# Rapport d'enquête publique

## relative au projet de mise en conformité de la station d'alimentation en eau potable de Mirande, Gers

Projet de mise en conformité de la station d'alimentation en eau potable de *Mirande* et des ouvrages dédiés, déposé par le *Syndicat intercommunal d'adduction d'eau potable de Mirande (SIDEAU)*  
 Enquête publique E23000040/64, menée du 27 juin au 27 juillet 2023  
 Commissaire enquêteur : Antoine Guichard

Illustration 3: Scénarios Nord, Ouest et Sud d'implantation des lagunes et des lits filtrants

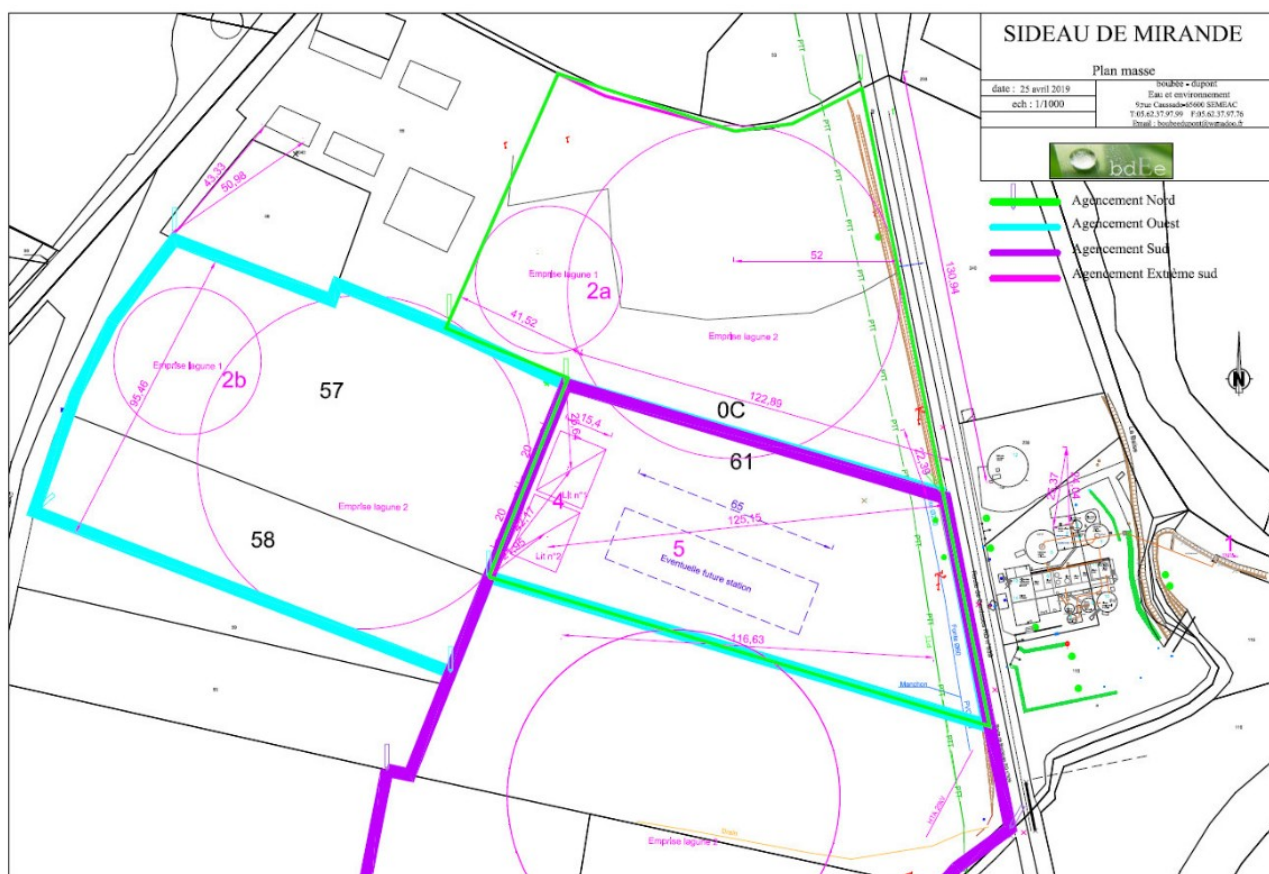
(6) Observation-question (M. Robert Cinq Frais) : n'est-il pas peu judicieux de vouloir implanter les lagunes au plus haut, à près de 20m au-dessus du niveau de la *Baïse*, au vu de la quantité d'énergie supplémentaire requise pour pomper les eaux brutes aussi haut? Serait-il possible d'avoir un calcul

(7) Observation-question (M. Robert Cinq Frais) : des études de sol ont-elles bien été effectuées dans la zone haute actuellement prévue pour les lagunes? Des travaux antérieurs réalisés par Mr Pujos ont révélé la présence à très faible profondeur de roche très dure, alors que la décision d'implantation des lagunes est basée sur la présence d'argile (facilité de creusement et de création de l'étanchéité des lagunes) - c'est sur la partie basse qu'il y a beaucoup d'argile, pas sur la partie haute.

Concernant les mentions sur d'autres stations, et connaissant deux des trois sites cités, elles sont inexactes. Les Stations et les lagunes de la station de Chélan au lieu dit Lourdigan et de Vic Fezensac au lieu dit de Pléhaut sont implantées sur des parcelles planes sans possibilités de dénivelés. De plus l'économie d'énergie d'une station doit se raisonner à tous les postes de pompage et non seulement à celui entre l'exhaure et les lagunes.

Pour rappel, la différence de hauteur de refoulement entre l'exhaure et les lagunes implantées en partie basse ou haute n'est que de 5m.

De plus la présence d'une ligne haute tension aérienne sur la partie basse qui surplomberait les lagunes interdit leur implantation à cet endroit.

Les études géotechniques ont été réalisées sur 4 implantations. Voir en annexe le plan d'implantation des sondages et les conclusions des essais (Extrait rapport mission GEOTECH). Comme le montre le tableau comparatif de la p.91/131 du volet A : Dossier d'Autorisation, la perméabilité mesurée sur la partie haute de la parcelle « Agencement Ouest » montre que l'étanchéité naturelle est suffisante.

Les sondages et les essais réalisés sur les 4 implantations n'ont révélé à aucun endroit la présence d'une roche très dure à très faible profondeur. Cela ne prouve pas l'absence d'une veine aussi bien en partie haute que partie basse de l'implantation Ouest.

En revanche il n'apparaissait pas pertinent de prévoir une implantation des lagunes en partie basse de l'agencement Ouest notamment au regard :

- de la présence d'une ligne haute tension aérienne sur la partie basse qui surplomberait les lagunes induisant des risques
- de la nécessité d'un pompage intermédiaire supplémentaire tout comme dans le cas d'un « Agencement Nord » contrairement à un transit gravitaire possible via une implantation en partie haute
